# RAPPORTO CONCLUSIVO DELL' ATTIVITÀ DI ISPEZIONE INTEGRATA AMBIENTALE ORDINARIA 2019

ATTIVITÀ ISPETTIVA AI SENSI DEL  
DECRETO LEGISLATIVO 152/2006 (art. 29-decies)

**SOCIETÀ  
CHIMICA  
BUSSI S.p.A.**

<b><u>AUTORIZZAZIONE</u></b>	PROVVEDIMENTO A.I.A. N° DPC025/301 DEL 24/09/2018 DPC 025/236 DEL 13/06/2019
<b><u>SCOPO DEL CONTROLLO</u></b>	ISPEZIONE PROGRAMMATA ANNO 2019 VERIFICA DELLE PRESCRIZIONI DELL'AUTORIZZAZIONE

**FIGURA 3 SCHEMA A BLOCCHI RETE IDRICA UEM**

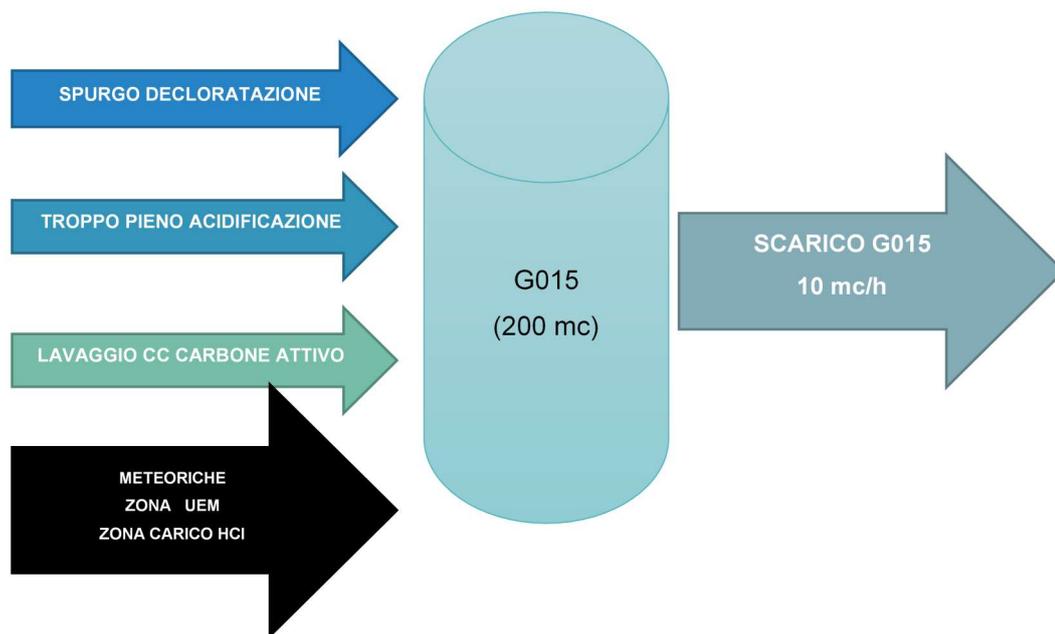
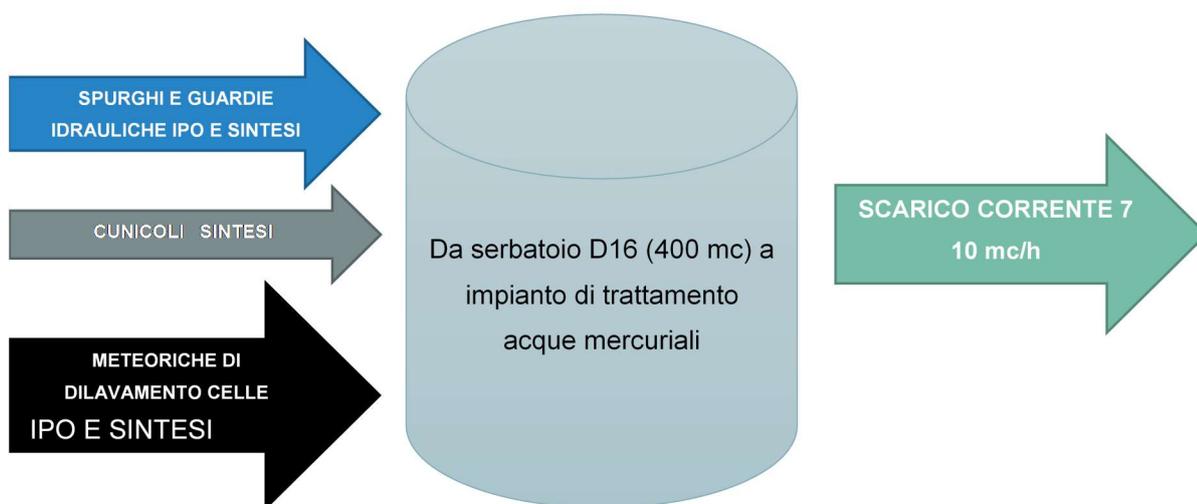
Si evidenzia una sensibile differenza fra il pH misurato in corrispondenza delle due sessioni di campionamento. Analoga discrepanza si ripropone anche nelle determinazioni analitiche del laboratorio. Dall'ETD si evince che è prevista la correzione del pH prima di avvio a scarico. Pertanto non si comprende tale differenza. Si chiede alla ditta di chiarire tale aspetto.

FIGURA 4 SCHEMA A BLOCCHI SCARICHI EURECO

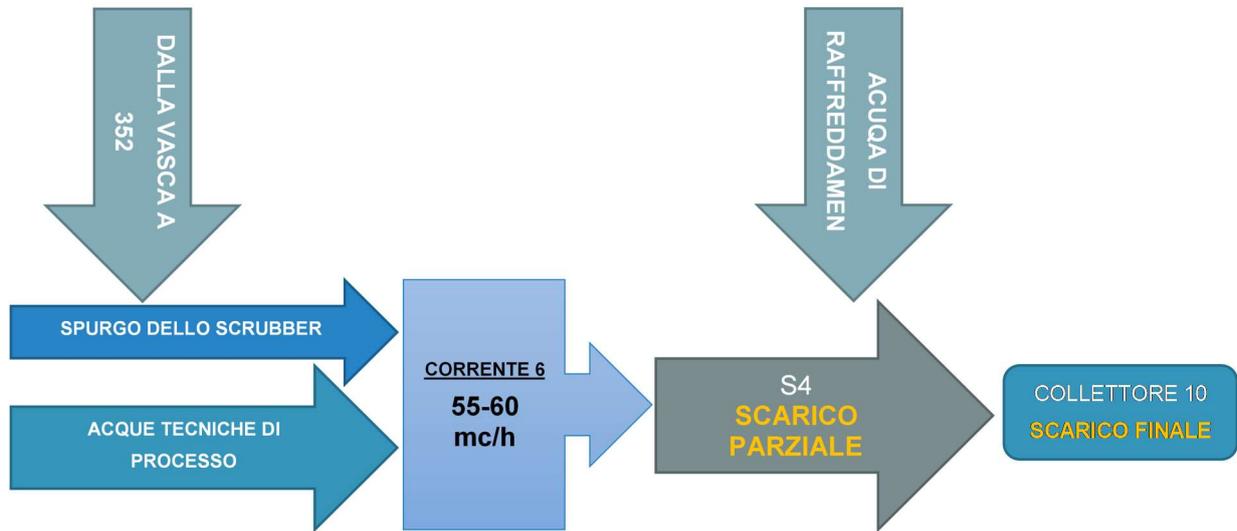
Gli autocontrolli della ditta evidenziano dati anomali rispetto al bilancio di massa dei composti clorurati

Infatti in alcuni casi il flusso di massa rilevato allo scarico S4 è sensibilmente superiore al flusso di massa rilevato alla corrente 6, unica sorgente di composti clorurati.

- ⇒ Chiarire tale circostanza ed eseguire gli autocontrolli sempre in condizioni di esercizio degli impianti a regime.
- ⇒ Esplicitare sempre il bilancio di massa sul cloruro di metilene (corrente 6 – S4) e la sua determinazione

GRAFICO 4

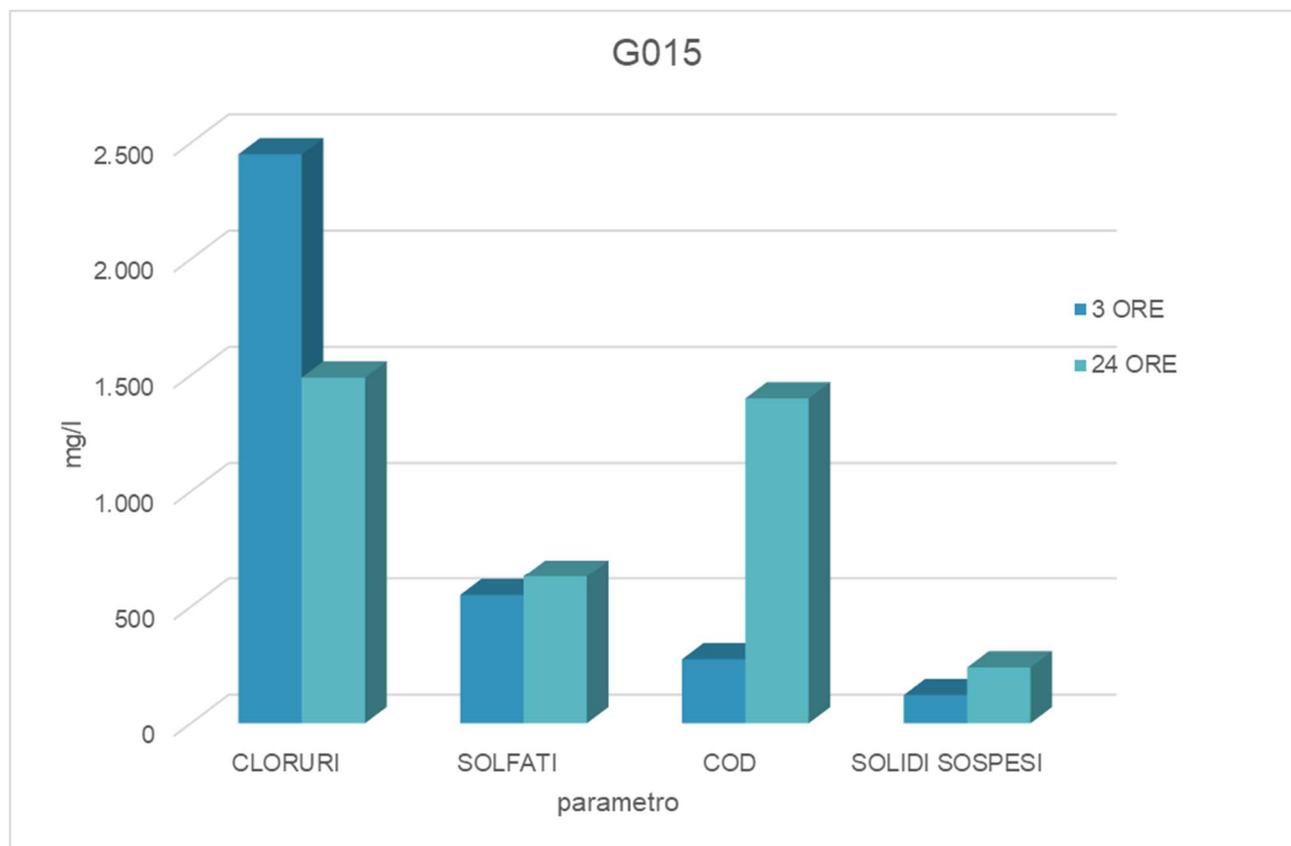
Si rileva una concertazione di pH notevolmente differente fra il campionamento 3 (pH = 7,3) ore e campionamento 24 ore (pH = 4). Tale circostanza, rilevata dal laboratorio Arta, trova conferma anche nei dati rilevati in campo dai tecnici con strumentazione portatile, come si evince dal verbale di prelievo.

- ⇒ Si chiede di motivare tale circostanza in considerazione del fatto che a valle del serbatoio G015 e prima del punto di campionamento è presente un sistema di correzione del pH.
- ⇒ Si precisa che in capo allo scarico G015 dovranno essere sempre eseguite le determinazioni di clorato di sodio e cloro attivo libero e il confronto con il BAT ael, per questi parametri andrà eseguito su tale scarico.
